CONSEIL D'ADMINISTRATION

Délibération n° CA-2019- 011

Renforcement du réseau boucle locale d'ORANGE SA

Objet : Renforcement du Réseau boucle locale d'Orange -Dossier DIR/AD/2018-070

7. Annexe dossier DIR/AD/2018/070 : Plan de situation

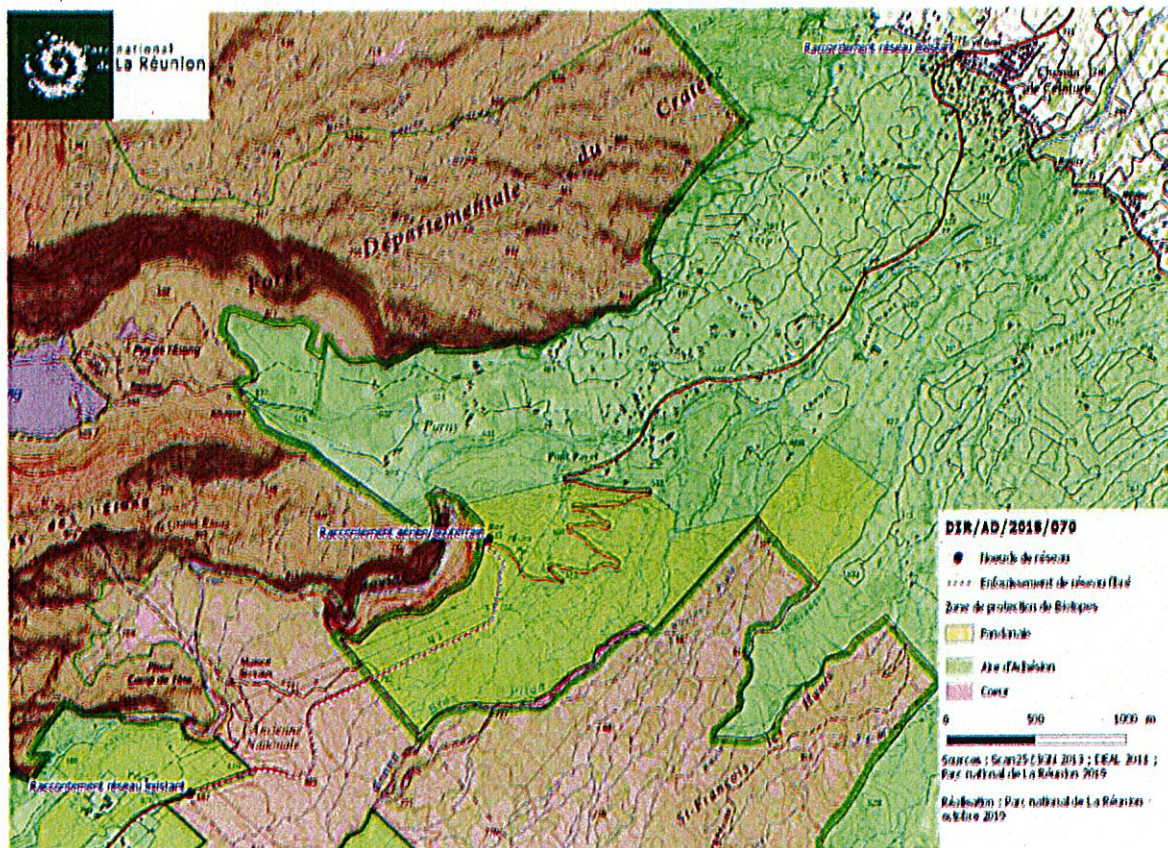
Cette opération est conforme à la réglementation applicable en cœur de parc national et les interventions envisagées sur la chaussée et en accotement ne sont pas de nature à nuire à la conservation des biotopes de la Pandanaie. Un avis favorable peut être proposé.
